2021년도 문화재위원회

제1차 사적분과위원회 회의록

■ 수치지 형도(1:5,000)

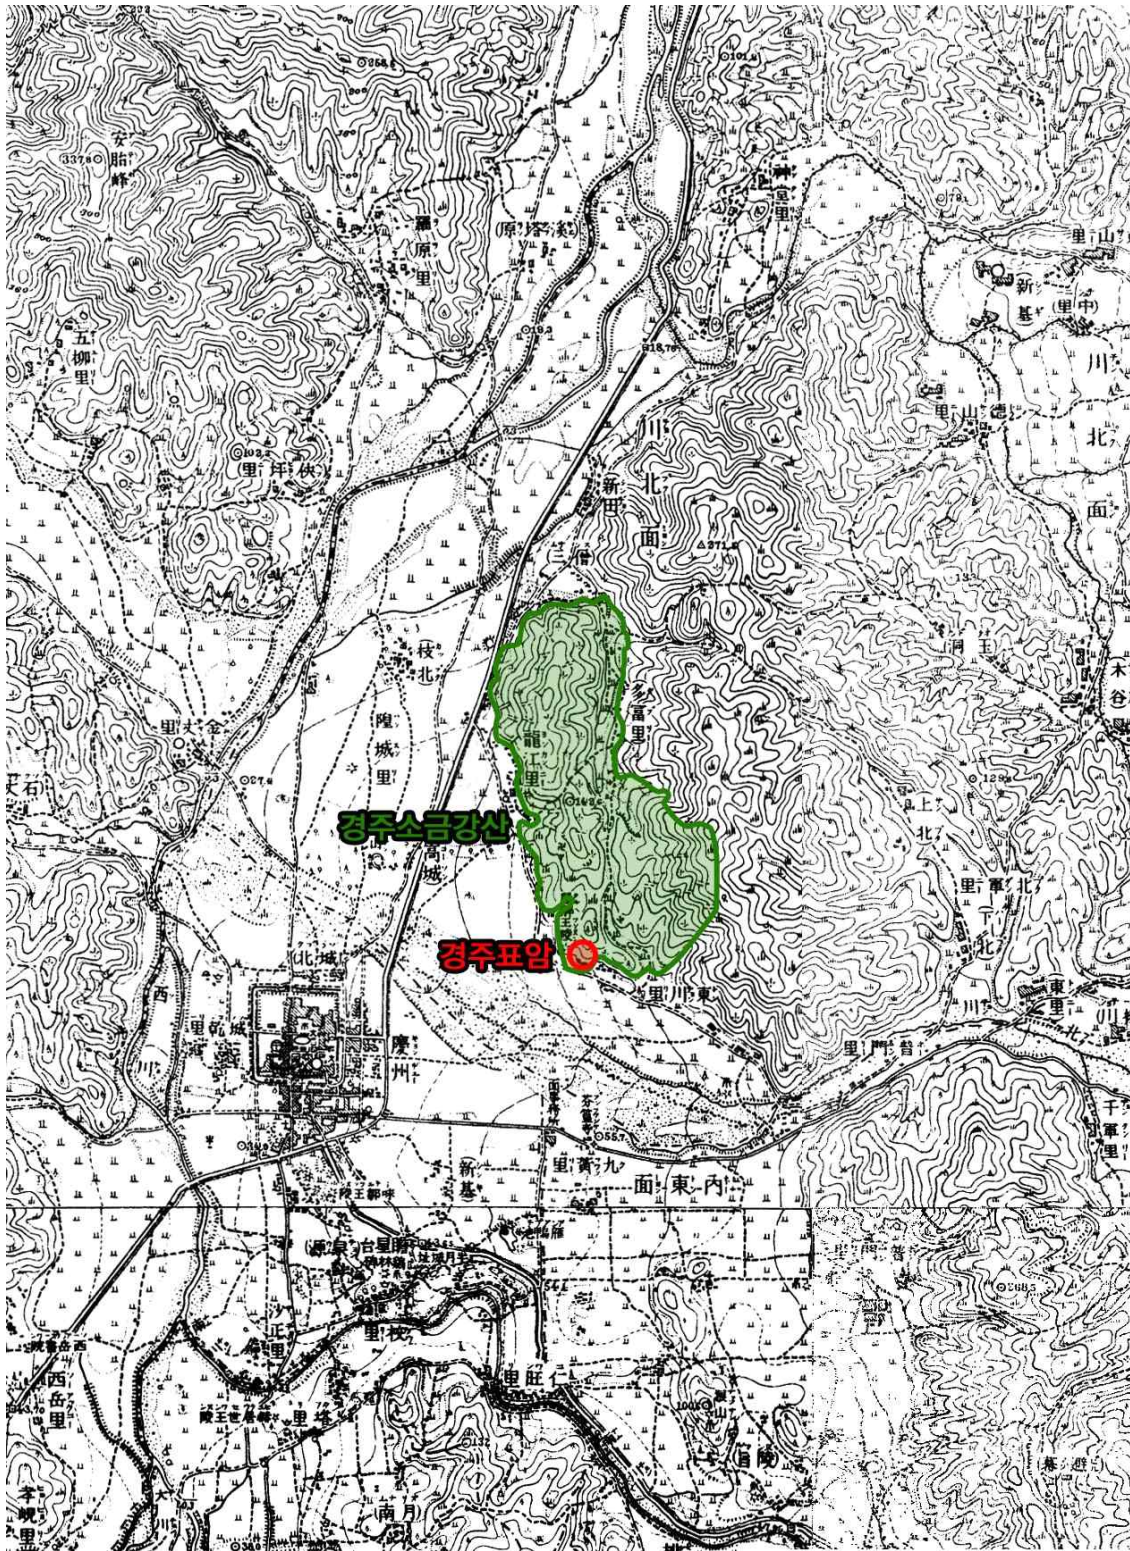
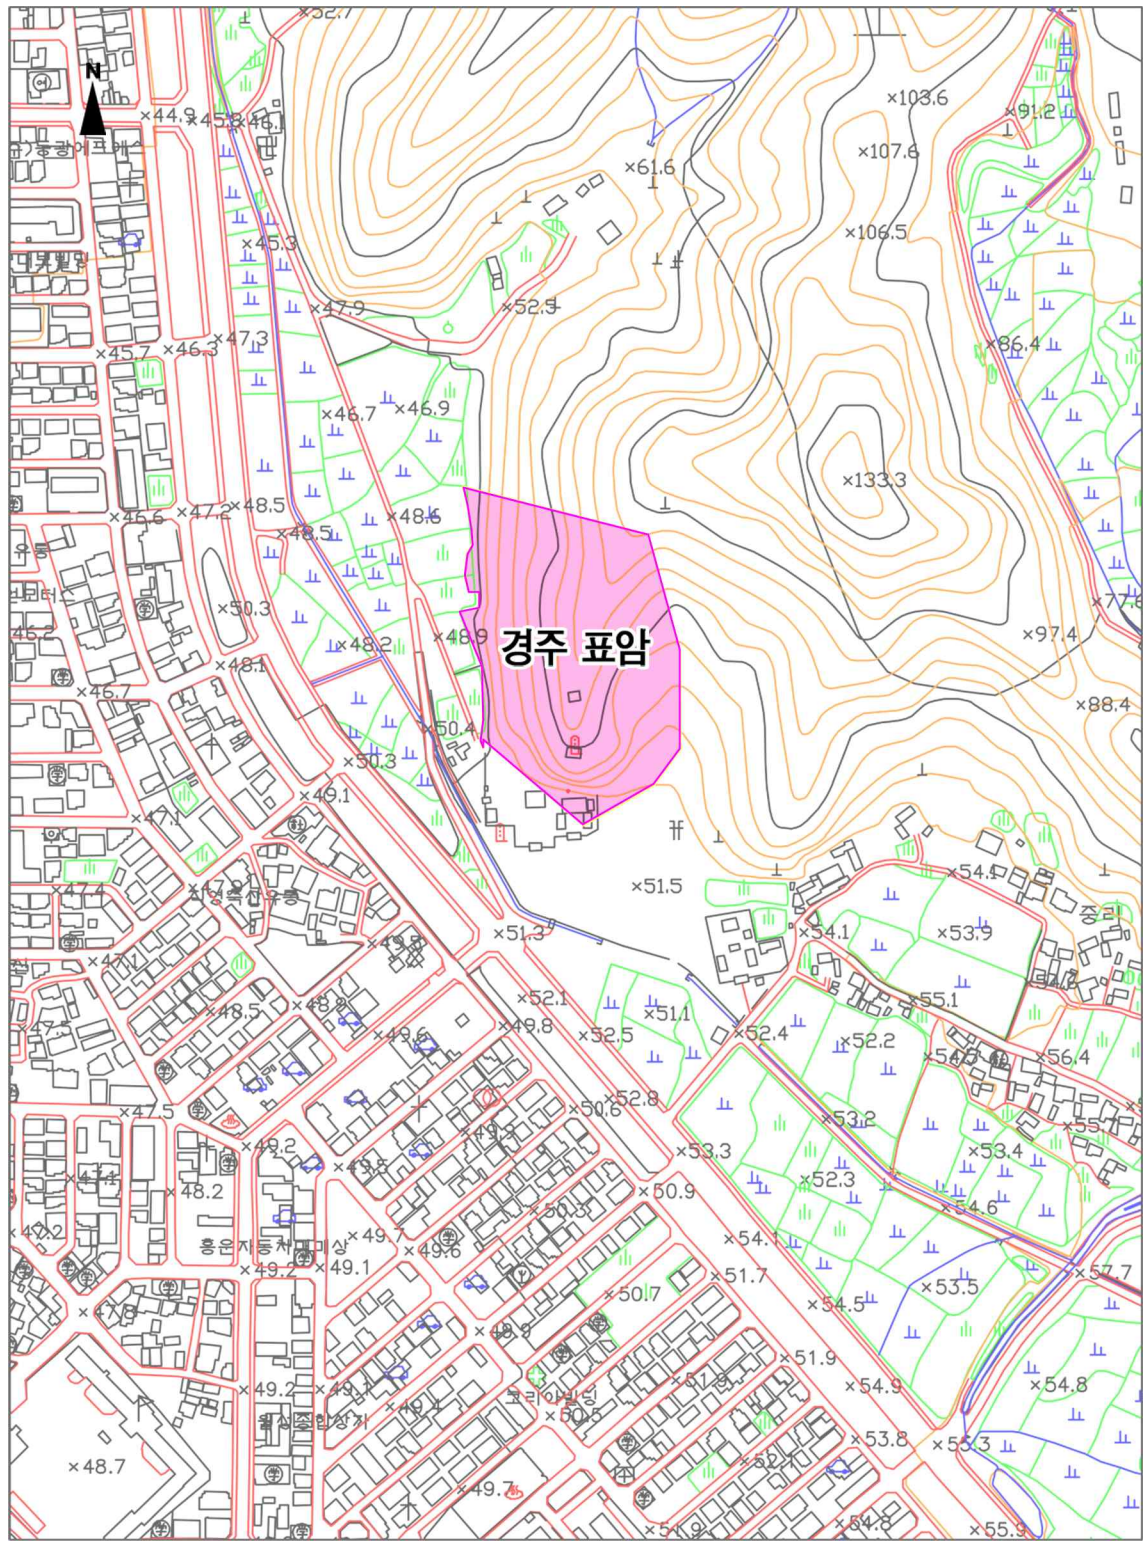
- 경주 표암은 경주 이씨의 시조인 알평의 탄강처로 전해져 왔으며, 이는 13세기에 들어와 고려때 편찬된 『三國遺事』이다. 同書 권1, 기이1, 「신라시조 혁거세왕」 조에서 처음으로 확인됨.
- 그러나 이때 표암이라는 탄강처가 명확히 비정된 것은 아니며, 17세기 중엽 이후부터 백율사가 위치한 소금강산 자락의 바위를 표암으로 특정하기 시작한 것으로 생각됨.
- 이러한 추세 속에서 1785년에 경주이씨 후예인 永川郡守 宗人 李集星이 표암을 배알하고 標識가 없음을 애석하게 여겨 박바위에 “瓢巖”이라 새기고, 그 아래에 “月城李氏始祖謁平公降處”라고 刻字하였고, 이어 1804년에 東川 옆에 李敬一이 찬한 遺墟碑를 세움.
- 1823년에 碑閣을 중수하고, 1857년에는 手匣을 설치하였다. 1864년에 다시 碑閣을 중수하고 포천의 宗人 좌의정 裕元이 重修記文을 지었다. 이후 碑閣 이전, 祭壇 설치, 瓢巖齋舍 준공 등의 사업이 연이었다. 이와 같이 18세기 후반부터 경주이씨 문중은 시조 알평의 하강처인 표암을 현재의 위치로 특정하고, 비석과 비각의 건립, 재사의 건립 등을 통해 문중의 성지로 삼게 되었음.
- 이렇듯 현재 경주 표암 유적은 설화로서의 의미가 있으며, 조선시대에 이루어진 “瓢巖”각자, 遺墟碑 등에 의해 18세기 후반~19세기 이후 표암(瓢巖)으로 특정하기 시작하였고 정비되어 왔음.

그리고 『三國遺事』 同書 권1, 기이1, 「신라시조 혁거세왕, 진흥왕」에서 6부의 조상들이 각각 자제들을 데리고 다함께 알천의 언덕위에 모여 신라 건국을 의논한 장소로서, 사령지 중 북쪽 금강산의 화백회의 장소로 표암을 특정한 것에 대한 관련성을 검증하기는 어렵다고 판단된다. 또한, 최근 주변에서 청동기시대 지식묘와 황성동 주변에서의 목관묘와 목곽묘를 가지고 고대로부터의 유적의 중요성을 이야기하였으나, 경주 표암과 관련성을 검증하기는 어려운 점이 있었다.

- 금회 경주 표암의 지정에 대한 검토는 3차례에 이르는 것으로, 앞의 2차례 지정 검토에 대한 의견에서는, 설화의 상징성은 인정하나, 국가지정문화재인 사적으로서 장소성·완전성·역사성을 특정하기 어렵고 이를 증명할 새로운 자료의 보완을 위하여 보류하였음. 금회 주변의 청동기시대 지식묘와 황성동 주변 목관묘의 보완자료는 경주 표암과의 관련성을 검토할 수 있는 자료라고 보기 어렵다고 판단된다.

○ 부결

- 역사적·학술적 자료 등 미흡

문화재 지정구역 및 보호구역 추가 지정 신청 현황

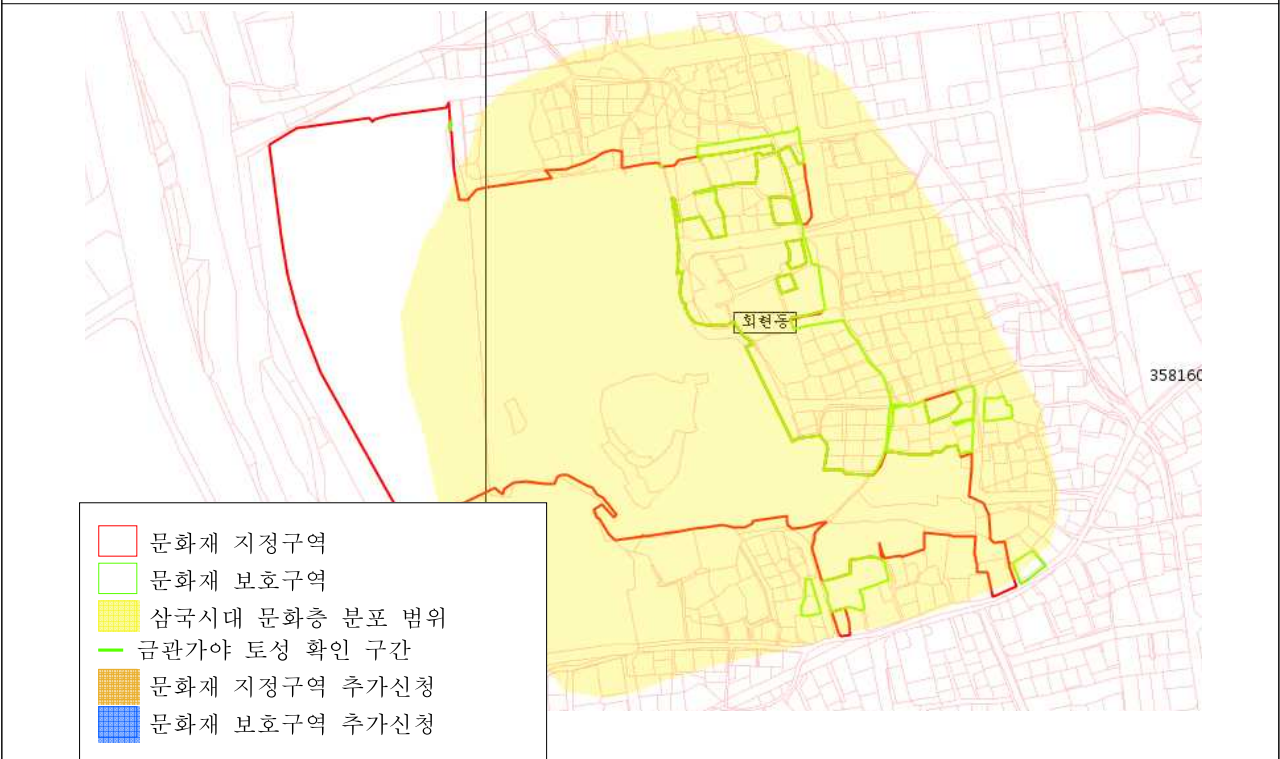
따라서 금관가야 중심 취락지로서 기 지정된 김해 봉황동 유적의 토성부와 연결되어 토성 서남부를 온전히 보여주는 자료라는 면에서 중요성이 인정되었다. 이에 매장문화재분과 위원회 회의결과(2019년 5차 소위원회, 2020년 6차 위원회) 대상지를 현지 보존 후 사적 2호 김해 봉황동 유적으로 추가 지정 보호함이 타당하다는 의견이 제시되었다.
